**INFORME TÉCNICO DE FISCALIZACIÓN AMBIENTAL
PROGRAMA RCA 2024**

DFZ-2024-1338-VIII-RCA

**CANTERA PATAGUAL DITONER
(UF 13697)**

Figura 3. Zonificación de taludes. Fuente: Anexo 2.1 Proyecto de Extracción Patagual.

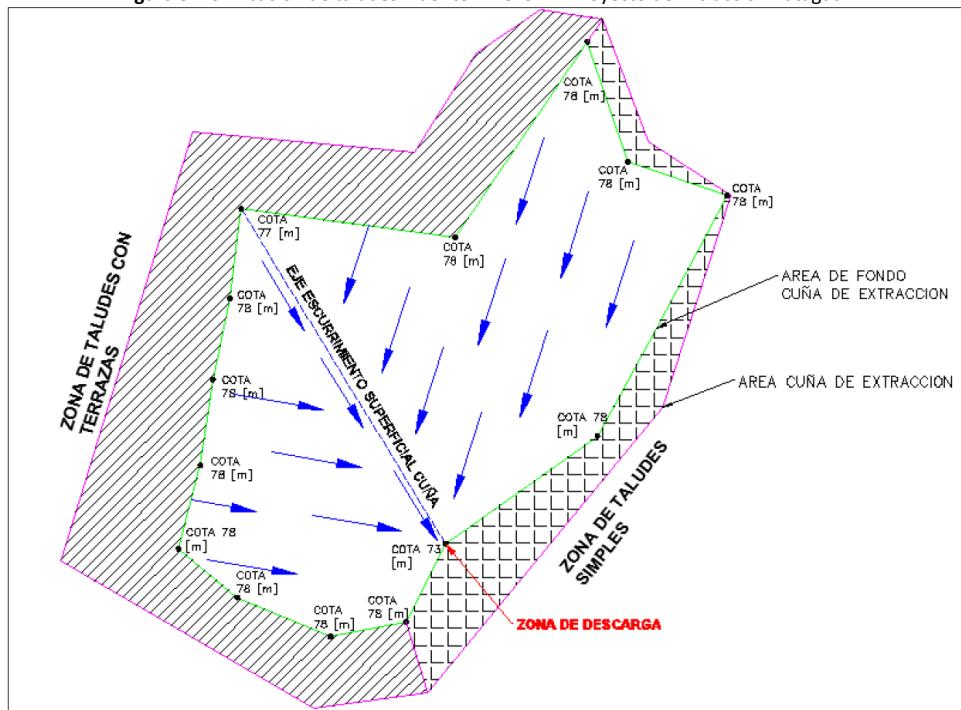
- En el sector de taludes con terrazas (color verde oscuro Figura 6) el titular ha ido realizando los trabajos de construcción de las terrazas, específicamente en la zona poniente de la cantera, donde se observó en la parte superior de la cantera terrazas con una altura de 8 metros aproximadamente con una pendiente H:V de 1:2 (Fotografías 1 y 2).
- Sin embargo, dichos trabajos se encuentran solo en la parte superior de la cantera, en la parte inferior de la misma ladera existe diferencias de altitud sobre los 10 metros entre el aterrazamiento y la línea de fondo.

En cambio en el sector oriente, en el sector de taludes simples (color verde claro en la figura 6), existe un aterrazamiento en algunos sectores, principalmente en zona alta de la ladera, donde se observó que los trabajos de construcción de las terrazas en la parte superior de la cantera.

Figura 5. Diseño de cuña de acuerdo a los estipulado por la Ordenanza N°1/2015 de Coronel. Fuente. DIA Aumento de extracción de áridos, Cantera Patagual.

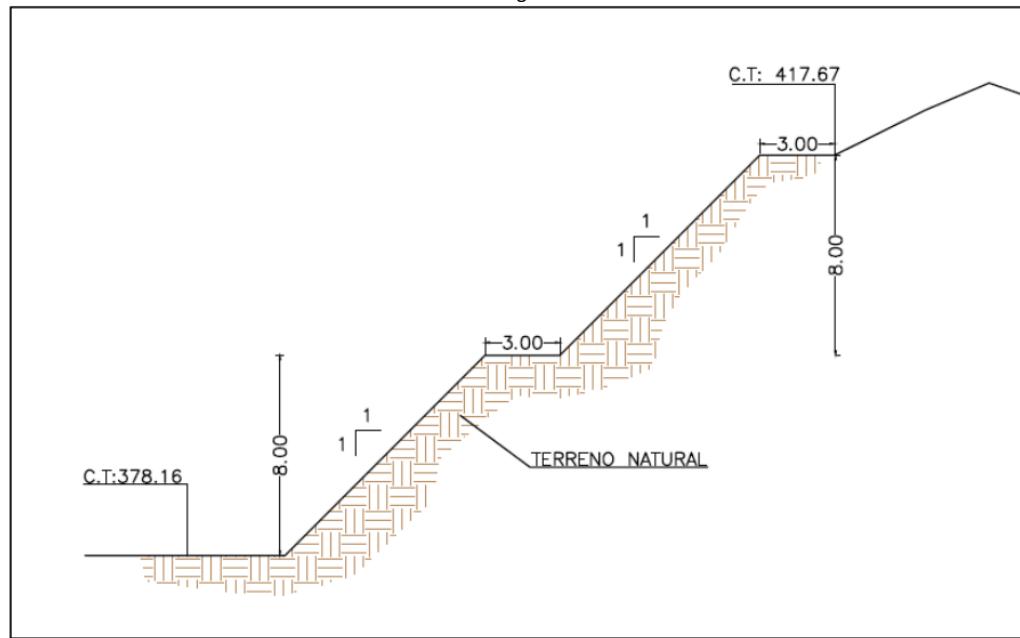
Por este motivo, durante la actividad de fiscalización se verificó también el estado de los taludes y las terrazas en la zona de expansión de la cantera.

Tal como se mencionó anteriormente, si bien se constató el aterrazamiento en algunos sectores de la cantera, se observaron laderas que tienen pendientes sobre la relación H:V de 1:1, habiendo en algunos sectores laderas con pendientes sobre los 45° (relación H:V de 1:1), existiendo sectores con pendientes casi verticales.
